**Avis délibéré
de la Mission régionale d'autorité environnementale
Provence-Alpes-Côte d'Azur

sur le projet de parc photovoltaïque au lieu-dit "La
Massuguière" sur la commune d'Istres (13)**

**N° MRAe
2022APPACA49/3169**

Figure 3 : Plan de masse final du projet - Source : dossier permis de construire PC2

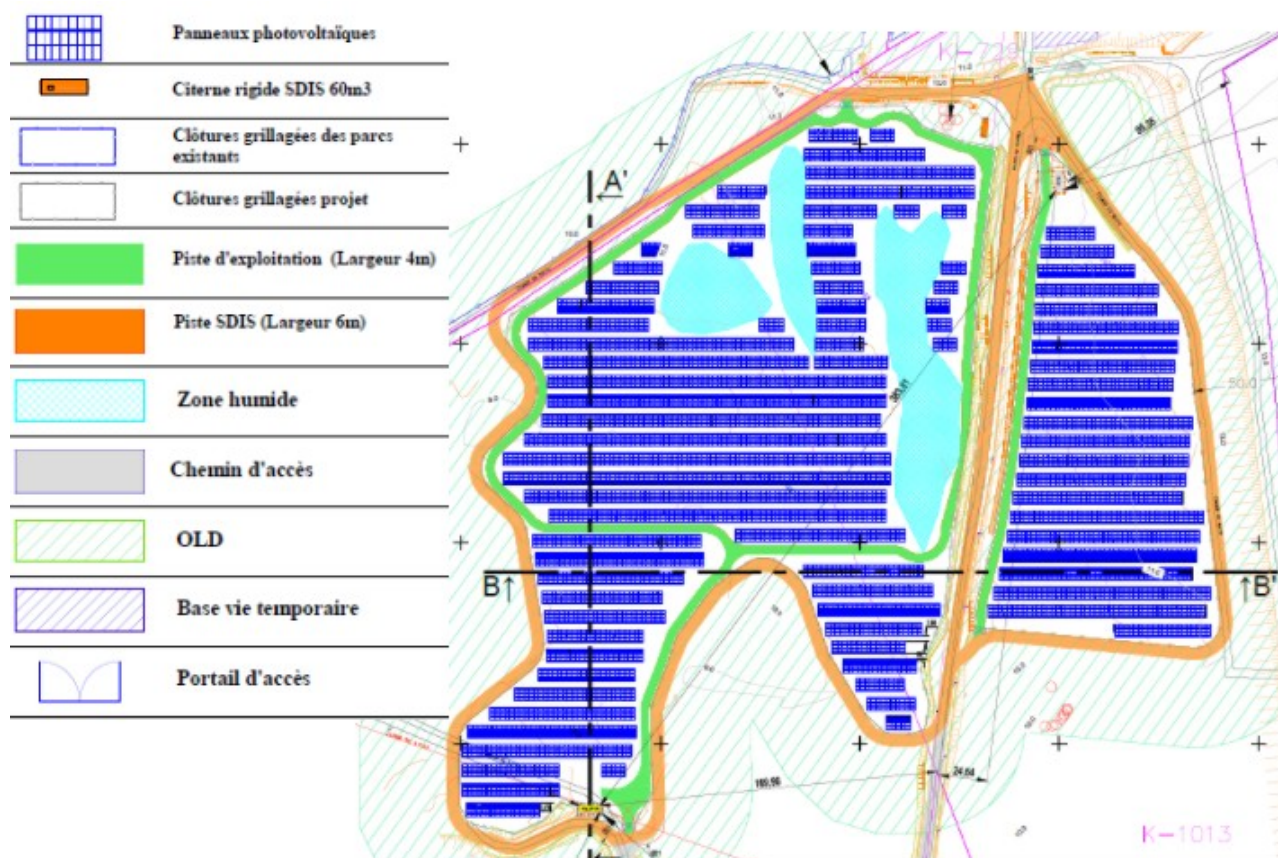
La MRAe relève que l'évaluation environnementale n'intègre pas les incidences du raccordement jusqu'au poste source, ni celles de l'accès au site depuis la RN569 par la route de Farigoule au sud (via des pistes existantes, restant à conforter) alors qu'ils constituent avec le parc un même projet⁴.

La MRAE recommande d'inclure dans le périmètre de projet le raccordement jusqu'au poste source et le renforcement de la piste d'accès, d'en évaluer l'impact et d'appliquer le déroulement de la séquence ERC.

Figure 6 : Parcs existants autour du site de projet -
Source Géoportail

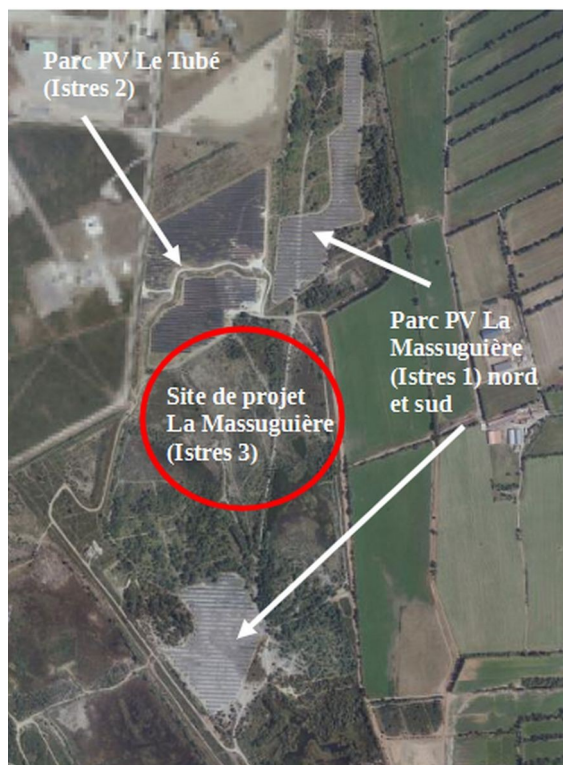
Ainsi, 17 projets sont retenus dans le dossier. L'évaluation présente pour chacun les espèces floristiques et faunistiques concernées, mais ne traite pas des habitats. Sur la base d'éléments non quantitatifs, l'évaluation conclut à un impact faible pour les invertébrés, amphibiens, oiseaux et chiroptères, et modéré pour les reptiles : « *Le projet Istres 3 (La Massuguière) et 9 autres projets vont entraîner une perte d'habitat de reproduction/ d'alimentation pour l'ensemble du cortège herpétologique, mais de façon bien plus conséquente chez le Lézard ocellé et le Psammodrome d'Edwards. Ils subiront une nouvelle rupture des continuités écologiques, déjà affaiblies par les projets Istres 1 et 2 à proximité* ».

Pour la MRAe, compte tenu du mitage et de la fragmentation des milieux engendrés par l'implantation de parcs photovoltaïques, une évaluation plus solide des impacts cumulés sur les habitats doit être réalisée. L'analyse manque d'éléments quantitatifs et d'un retour d'expérience issu des suivis écologiques réalisés dans le cadre de l'exploitation des parcs existants. Le risque de cumuls des impacts est manifestement minimisé sur les espèces protégées, sans qu'aucune mesure ne soit proposée.

La MRAe recommande de compléter l'analyse qualitative des effets cumulés sur les habitats et, sur la base de données quantitatives, de reprendre l'analyse des effets cumulés.
